高浜発電所における
3号炉及び4号炉の蒸気発生器の
取替え等に係る
発電用原子炉設置変更許可の
審査について

令和6年6月

1. 申請の概要と審査の経緯

2. 審査の概要

図1 振止め金具

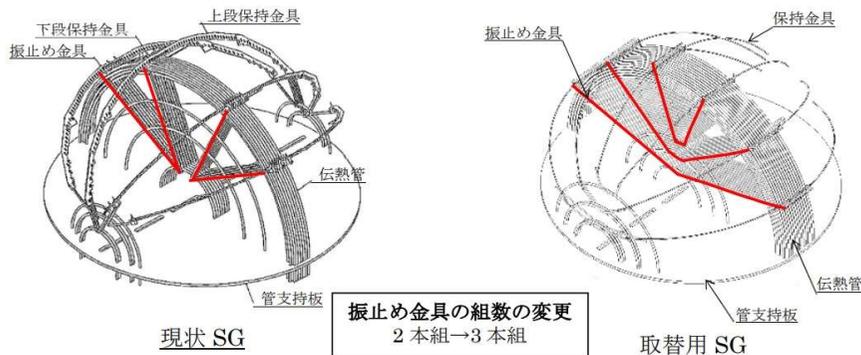
- 流体振動により伝熱管が損傷することを防止するため、振止め金具を2本組から3本組にして、伝熱管の支持状態の改善を図る。

図2 給水内管給水口

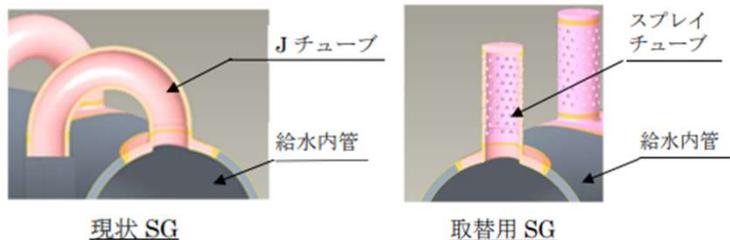
- 蒸気発生器内への異物持込みの低減を図るため、給水内管に小型の穴を側面に空けたスプレイチューブを採用する。

図4 海水から蒸気発生器まで送水する系統

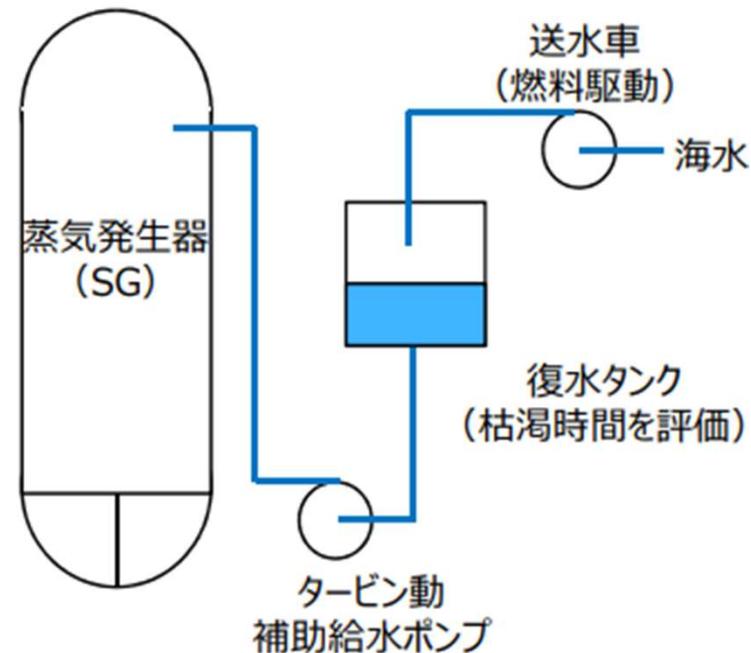
蒸気発生器への注水に必要な水源に対する評価結果が最も厳しくなる以下の事象を主に確認。

「全交流動力電源喪失」及び「原子炉補機冷却機能喪失」について、蒸気発生器二次側保有水量が増加することなどにより、蒸気発生器への注水に必要な水源となる復水タンクが枯渇するまでの時間が短くなる（約12.5時間から約11.7時間）が、約7.5時間で送水車による復水タンクへの補給が可能であるとしていることから、既許可申請書において講じるとしている措置に変更はないとしていることを確認。

図5 蒸気発生器保管庫及び保管状況概略図

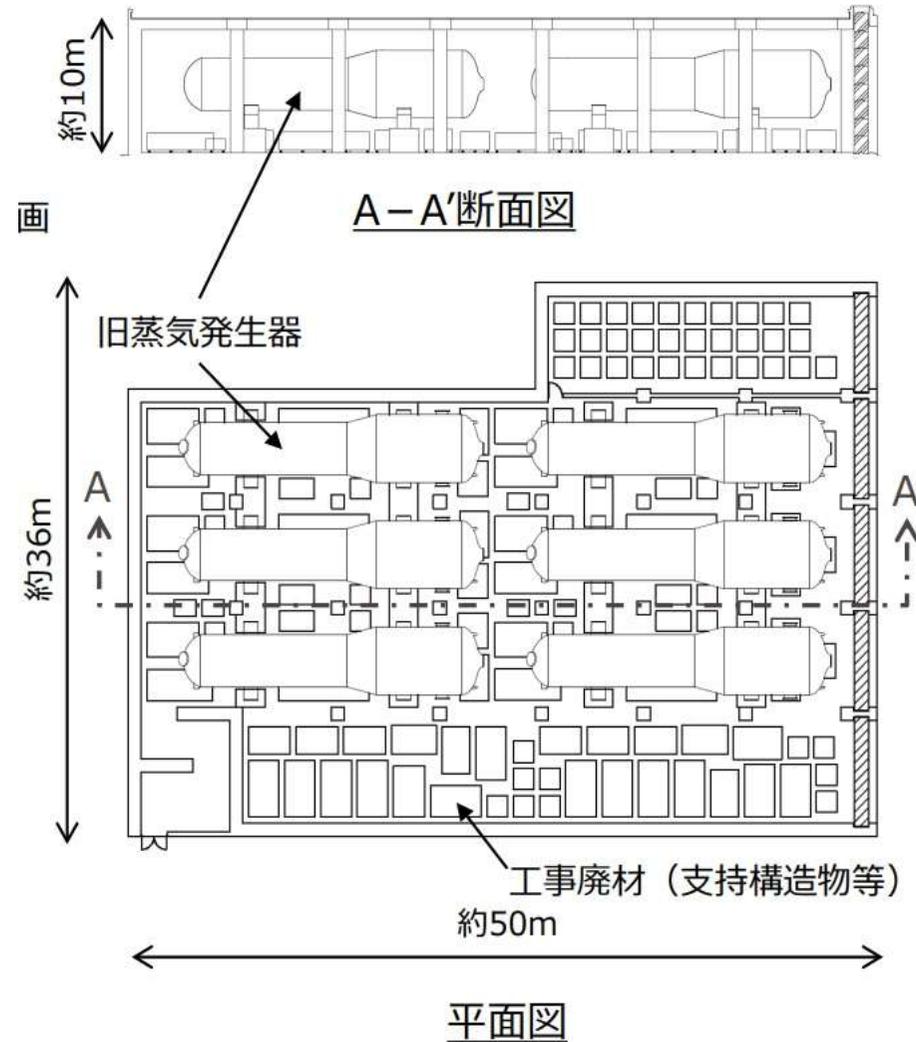
- 3号炉及び4号炉の旧蒸気発生器及び工事廃材を保管するため、3号炉及び4号炉共用の蒸気発生器保管庫を新設する。

図6 保守点検建屋概略図

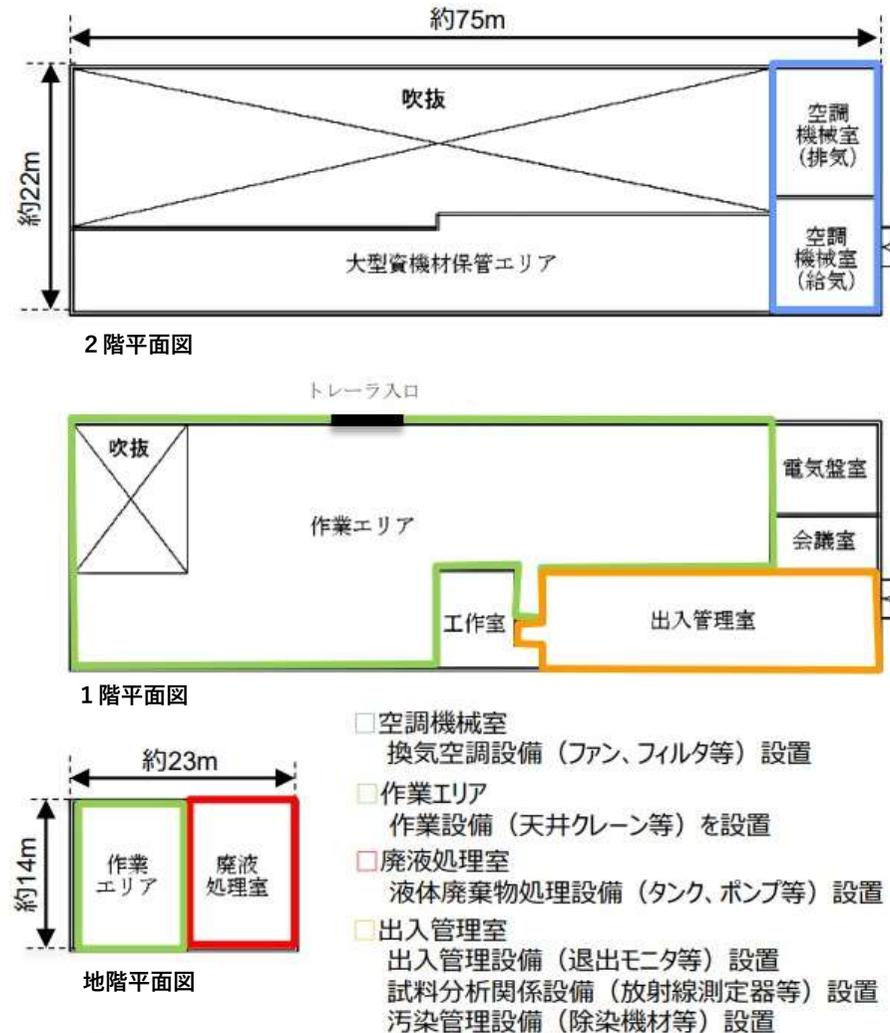
- 従来の1次冷却材ポンプ点検等の作業エリアが狭隘化したことにより、新たな作業エリアを確保するため、1号炉、2号炉、3号炉及び4号炉共用の保守点検建屋を新設する。

点検建屋について、当該建屋に設置する液体廃棄物処理設備は発電所外へ液体状の放射性廃棄物が漏えいすることを防止する設計とする方針であることなどを確認。

図7 蒸気発生器保管庫及び点検建屋建設予定地

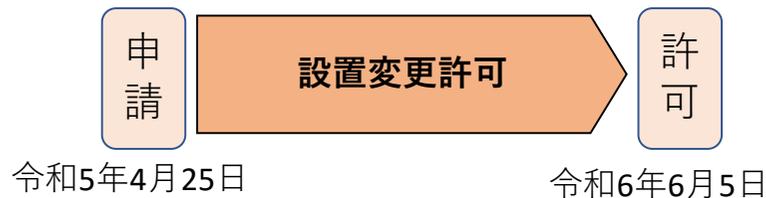
蒸気発生器保管庫及び点検建屋について、直接線及びスカイライン線による工場等周辺の空間線量率が十分に低減できる設計とする方針であることを確認。
